**PLAN DE RESTAURACIÓN CANTERA “ALKERDI” DE
EXPLOTACIÓN EN SECCIÓN C DE MÁRMOLES**

Cód. Expte: SMI-22007 Alkerdi

INFORME COMPLEMENTARIO SOBRE EL PLAN DE RESTAURACIÓN DE LA CANTERA DE ALKERDI. URDAZUBI-URDAX

INFORME SOBRE PLAN DE RESTAURACIÓN DE CANTERAS DE ALKERDI. URDAZUBI-URDAX

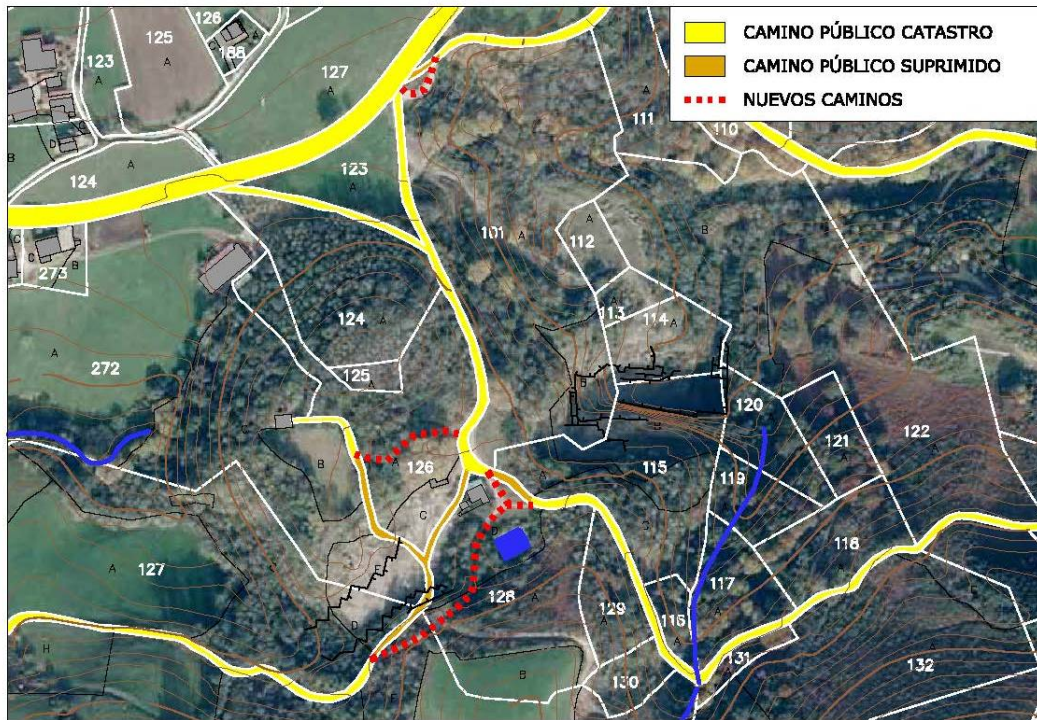
La actividad extractiva de la cantera ha suprimido y/o derivado por otros trazados los siguientes tramos de camino público:

- Parte de camino de Berroberria
- Parte del camino de acceso a la borda Zelaieta
- Enlace de NA-4401 y Marrapidetako bidea

Estos caminos públicos deberán reponerse por su mismo trazado o por uno nuevo, por medio de la modificación catastral de las parcelas o de la autorización de los propietarios para su uso público a través de un convenio de gestión de los establecidos en el artículo 25 del DFL 1/2017.

Trazado del camino de la Pottoka Azul a su paso por la zona de canteras.

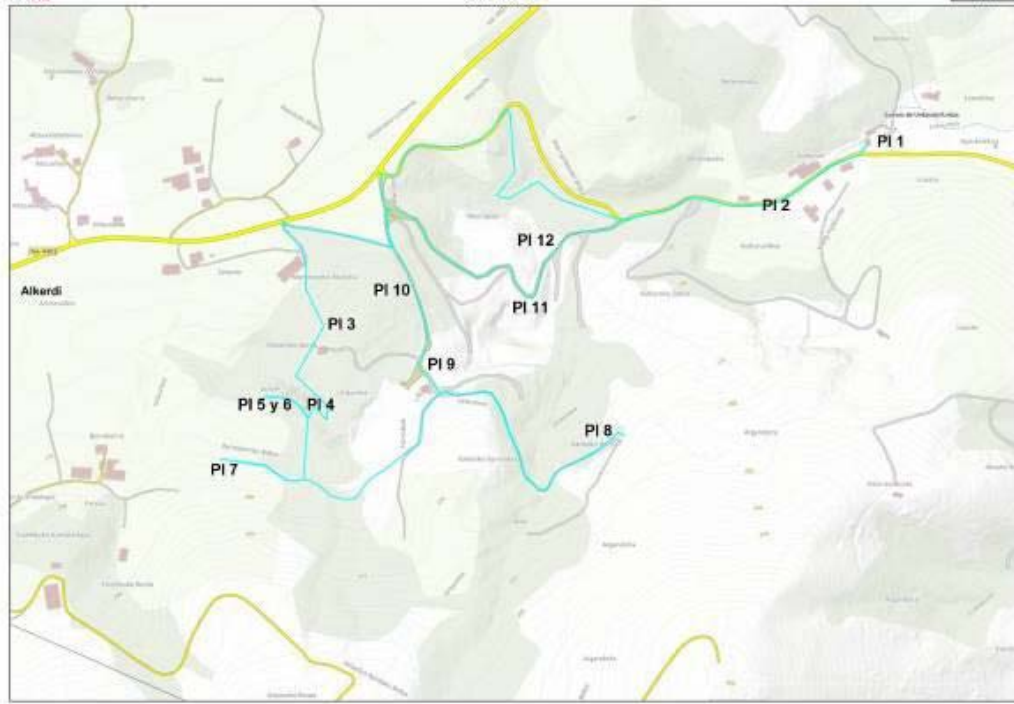
El Plan de Restauración deberá incluir las actuaciones de reparación y adecuación necesarias para restablecer las condiciones previas del camino que se ha visto alterado por las actividades extractivas de la cantera. Este camino deberá quedar libre de obstáculos y material extractivo de la cantera.

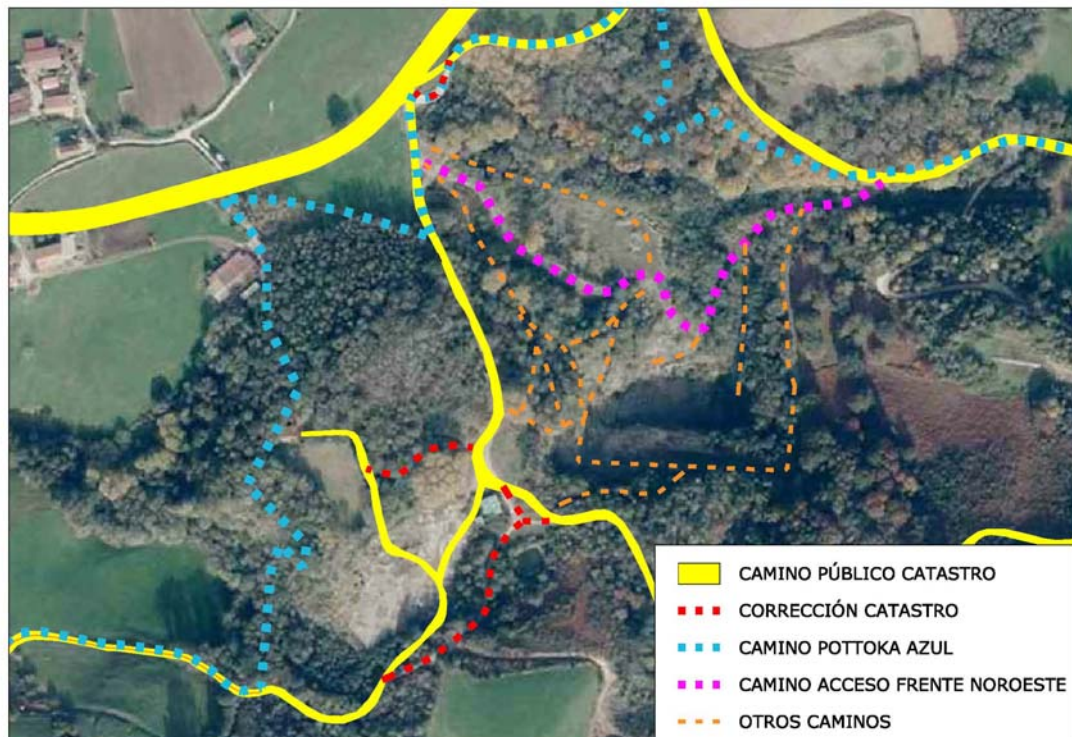
Se acondicionará y adecuará el camino previsto en el Plan Director de Alkerdi y su Sistema Kárstico para acceder a la Parada Interpretativa 11 (PI-11) que corresponde al frente noroeste de la cantera.

El resto de caminos, senderos y accesos deberán quedar cerrados con vallado y señalización cuando sea necesario para evitar posibles accidentes en caminos no acondicionados para el tránsito de personas.

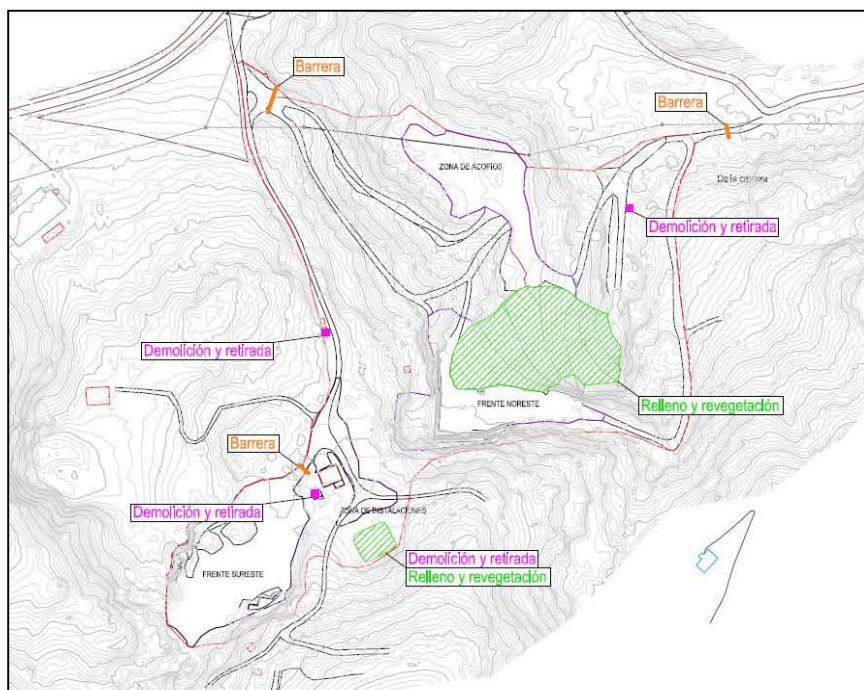
- En el Plan de Restauración se prevé la demolición y retirada de las edificaciones anexas a la edificación, **manteniendo el edificio principal dado que cuenta con condiciones para su uso en otros usos permitidos y autorizables en suelo no urbanizable.**
- Se demolerá y retirará la balsa de forma previa a la regulación del terreno.
- Se retirarán las instalaciones eléctricas y los elementos y restos de materiales producto de la explotación (cartelería, tuberías, etc.)
- Se prevé conservar el cabrestante situado junto al camino de la Pottoka azul como testimonio de los primeros sistemas extractivos.

Por otro lado, entre las actividades autorizables según el Plan Municipal, no se prevé ninguna que pueda ubicarse en una construcción de este tipo.

Por lo tanto, ese edificio debe ser demolido dado que la actividad de cantera ha sido anulada.

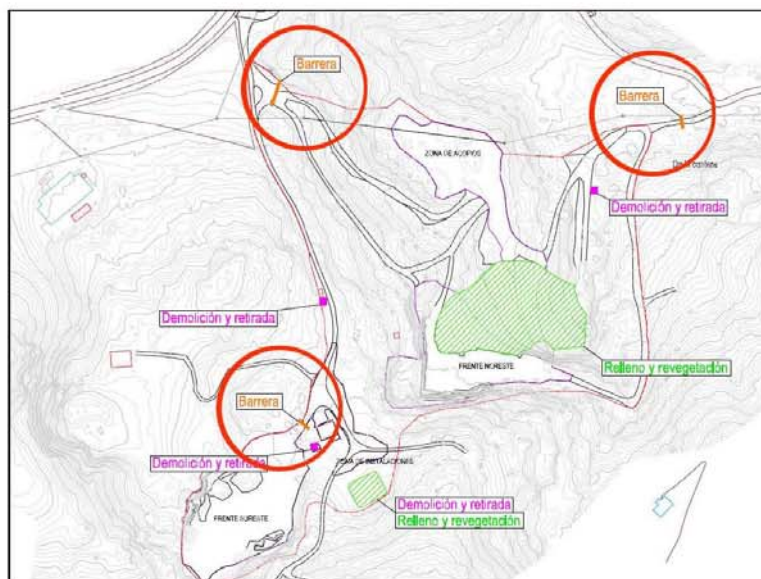
El Plan de Restauración incluye que los accesos rodados a las zonas de explotación se cerrarán colocando bloques de piedra de gran tamaño a modo de barrera:

- Cierre del acceso al Frente Sur.
- Cierre del acceso al Frente Norte desde carretera NA-4401 desde Marrapidetako Bidea (Este).
- Cierre del acceso a Zona de Acopios y Frente Sur desde la NA-4401 (Norte).

Se mantiene abierto el acceso rodado desde la NA-4401 hasta la entrada del Frente Sur.

- El cierre del camino hacia lo que configura el Frente Sureste se efectúa sobre **camino público**, tal y como puede comprobarse en la superposición de catastro y plano del Plan de Restauración. Ese camino fue suprimido por la explotación de canteras por lo que debe ser repuesto por el mismo trazado o por un nuevo trazado mediante la cesión del suelo correspondiente. (Ver fotografías aéreas al final de este informe)
- **El Plan de Restauración prevé la realización de labores de conservación según la situación actual en el tramo del Sendero Turístico "Pottoka azul"** que se ubican dentro del ámbito de Plan de Restauración (112m). El Plan no prevé afecciones a la integridad del sendero turístico. Según el Plan de Restauración solo se prevé actuar en unos 15 m. del recorrido cuando el tramo oeste incluido en el área de canteras esté afectado. (Ver fotografía aérea)
